**Ügyszám: 22017/Ü/1335/2019**

**ÉPÍTÉSI IGAZSÁGÜGYI SZAKÉRTŐI VÉLEMÉNY**

**Szombathelyi MJV Önkormányzata, Szombathely 3758/2 hrsz-ú Sportliget sportpályák építés, felújítás és kert-építés műszaki átadás-átvétele után 6 db tenisz- és 4 db labdarúgó salakos pályán felmerült csapadékvíz elvezetési problémákról**

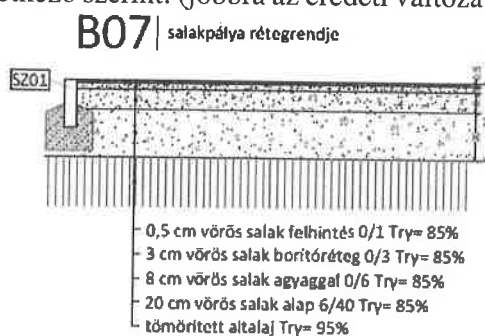
A feltételeesen javasolt **rácsos folyókák építését mellőzte**, de a felújított burkolatú meglévő vízelvezetést **új, önálló megoldásokkal egészítette ki**: 15 cm mély bevágással kialakítandó **gyepes vápákkal** a pályák körül (a tervben csak a labdarúgó pályák déli oldalán szerepel), továbbá a K-04 Tereprendezési terven, a meglévő **vízszintes pályafelületek átalakításával** ún. „bakhátassá”, azaz hossz tengely mentén mérve **a felület 5 cm-es ferde síkba emelésével történő kb. kilejtéssel**. Ezen kiegészítésekkel Tervező a leginkább költséghatékony megoldásokat kívánta bevinni arra az előzetesen írásban jelzett üzemeltetői kifogás orvoslására, hogy „a kopóréteg felújítása nem oldja meg a csapadékvíz okozta jelenlegi problémákat” (lásd 3. melléklet 3. pont!)

Az új, betonlap kerti szegélyek kiemelkedését 4 cm-ben írta elő a meglévő burkolat síkjához képest, míg az új rétegek összvastagságát  $3,0+0,5 = 3,5$  cm-ben, így 0,5 cm küszöb alakul ki. Az új kerti szegélyek nyomvonala a terveken SZ1 jelöléssel látható és mindenütt a salakos burkolat elhatárolását képezik, megakadályozva így a csatlakozó gyepes terület feltöltődését. Mindegyik salakos pályán új öntözőrendszer készült a burkolatba süllyesztett szórófejekkel. A tenispályák meglévő térvilágítása változatlanul maradt a tervben. Ezzel pedig a keleti végén tervezett bővítés során az eredetileg kerítésen kívül álló 2 db oszlop már belülré került, a legszélső, arrébb áthelyezett pálya külső vonala (nem a hozzátartozó oldalkifutó sáv széle!) emiatt – a K-05/2 Kitzúzési tervről mérve –  $-0,7$  m-re megközelíti az oszlop középpontját (!). Ez a tervi megoldás felveti a balesetveszélyes kialakítás kérdését, melyet vizsgálni kell.

**B06** meglévő salakpálya felújítása a felső két réteg cseréjével, pótlásával

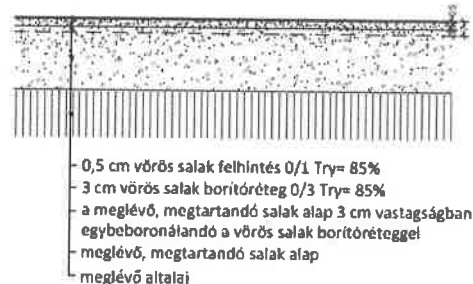
- **1-3. sz. labdarúgó pályák felújítása** a meglévő felső 8 cm réteg **felmart saját anyagából, a szükséges salakmennyiség pótlásával a tervezett lejtések kialakításához, a finomsalak felhintés mellőzése,** környező terepszint kiigazítása,
- **meglévő tenispálya felújítása anyagából** (lásd fent), szintek beállításával, 0,5 cm 0/1 vörös salak ráhordása.
